DODATOK č.2

k ZMLUVE O DIELO číslo 1484/2018)

Revitalizácia vymedzeného územia lesíka Štrky

ZMENOVÝ LIST

GEODETICKÉ ZAMERANIE

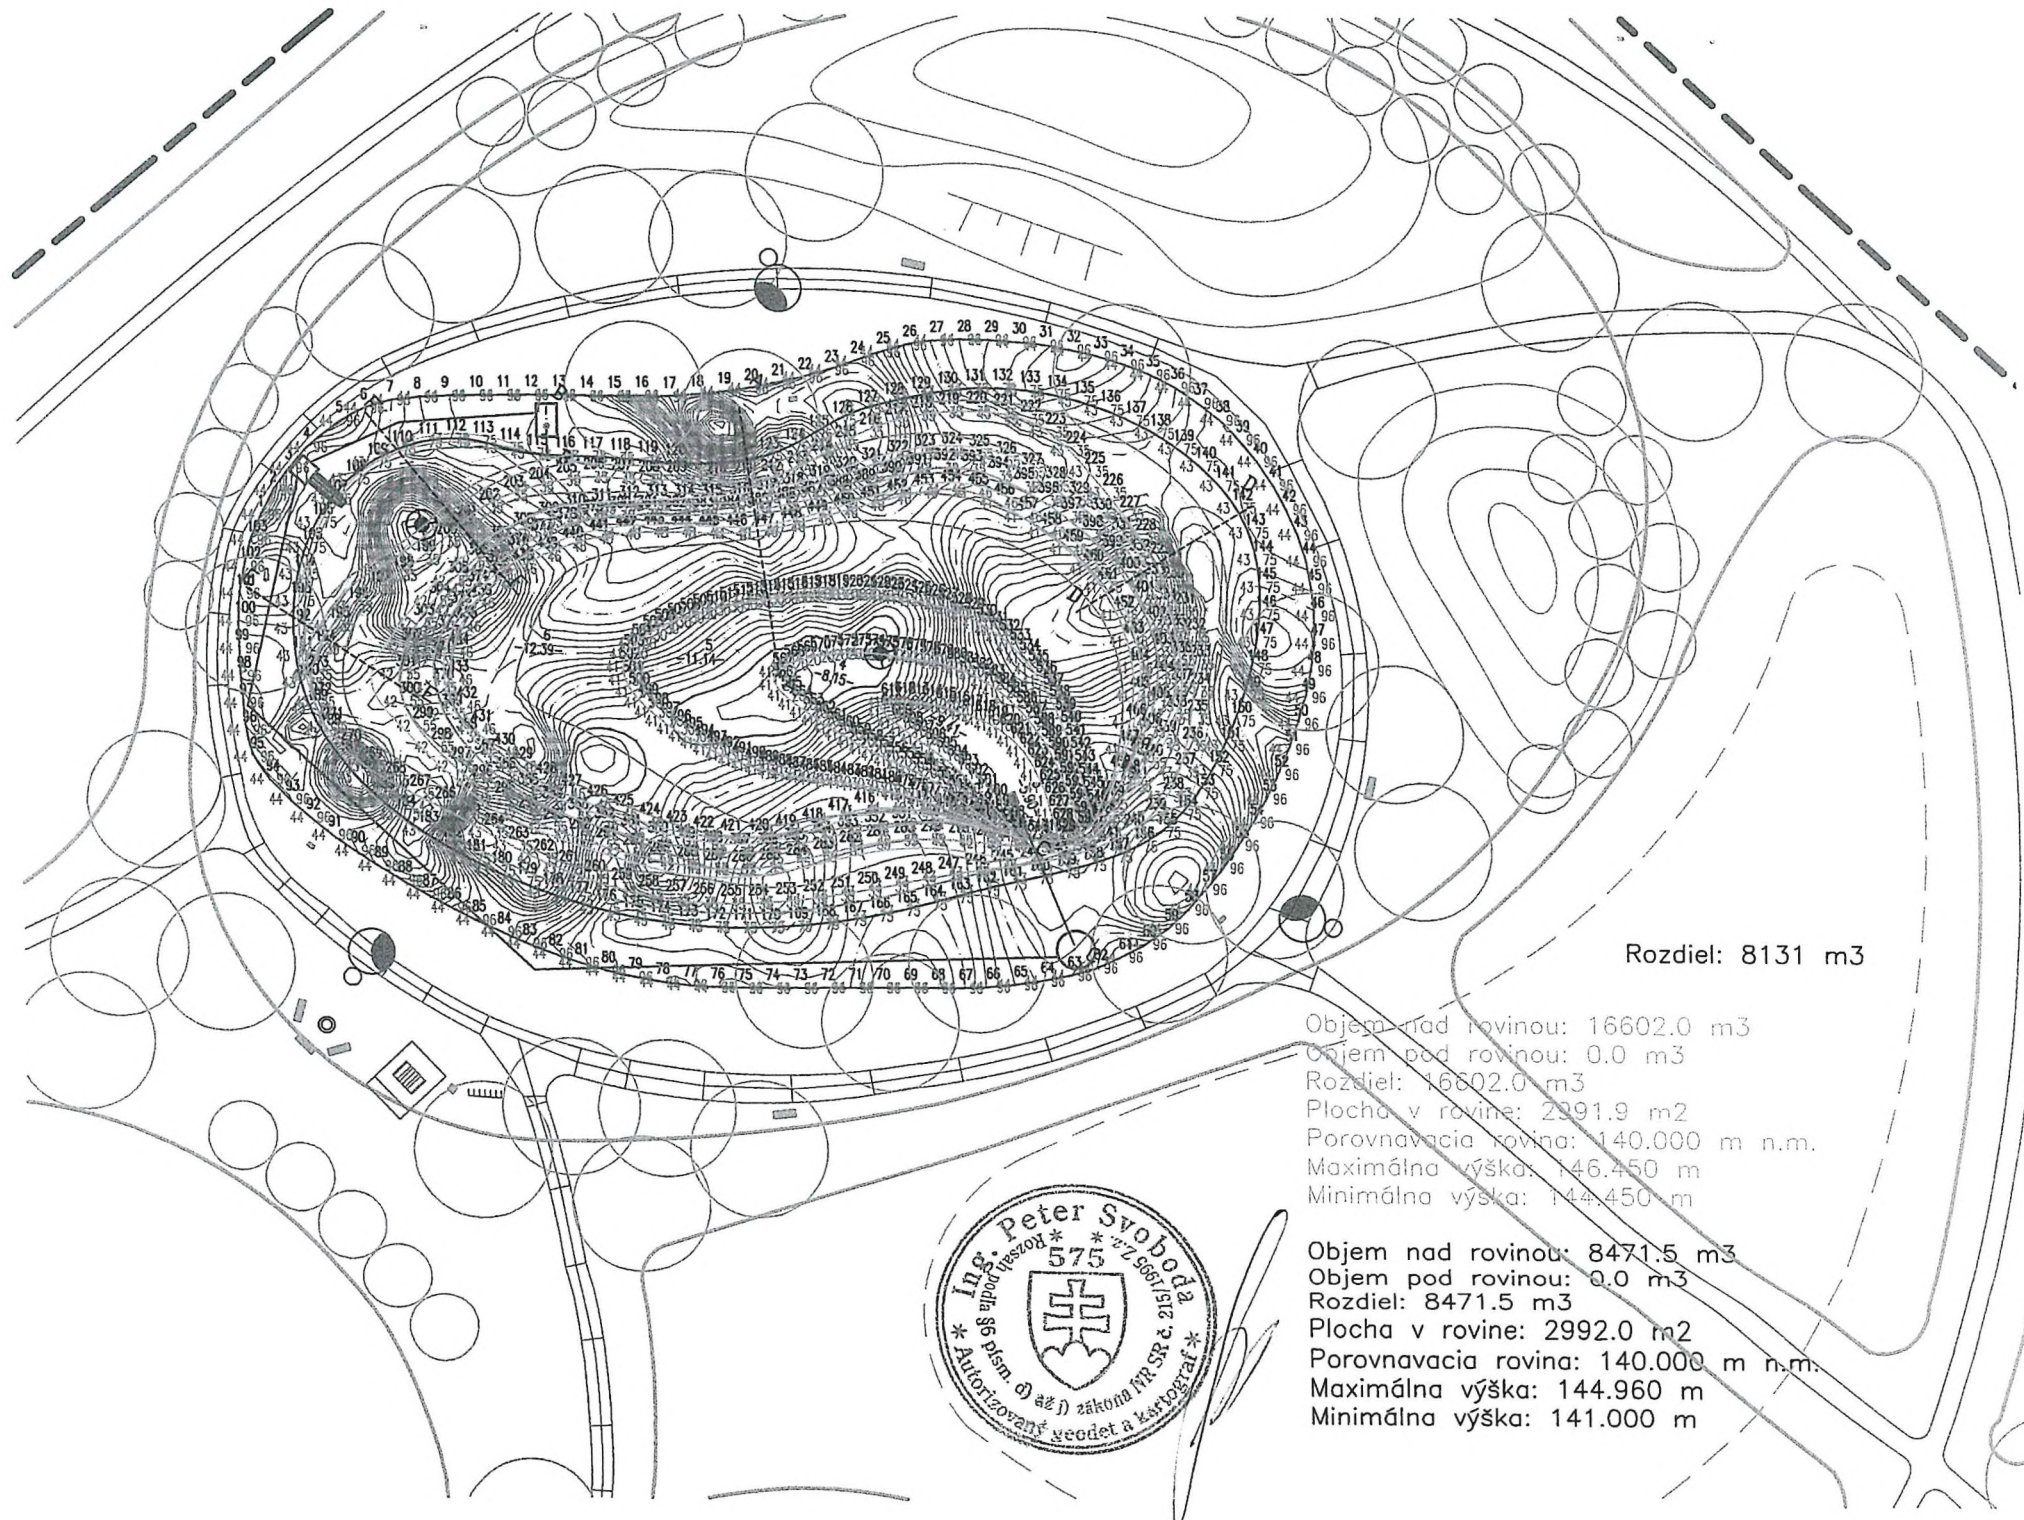
V mesiaci 4/2019 na objednávku firmy Swietelsky – Slovakia bola vykonaná kontrola výpočtu kubatúry nádrže SO01.1 Terénne úpravy.

Geodetické práce pozostávali zo spracovania 3D modelu terénu zo zamerania pre projekt a 3D modelu výkopu vodnej nádrže z projektových podkladov. Kubatúra výkopu bola určená určením rozdielu týchto modelov k zrovnávacej rovine na kóte 140m.

Kubatúra modelu 3D terénu je 16602 m³, kubatúra modelu projektu je 8471,5 m³

Rozdiel modelov je 8131 m³ – kubatúra výkopu podľa projektu.

Rozdiel: 8131 m³
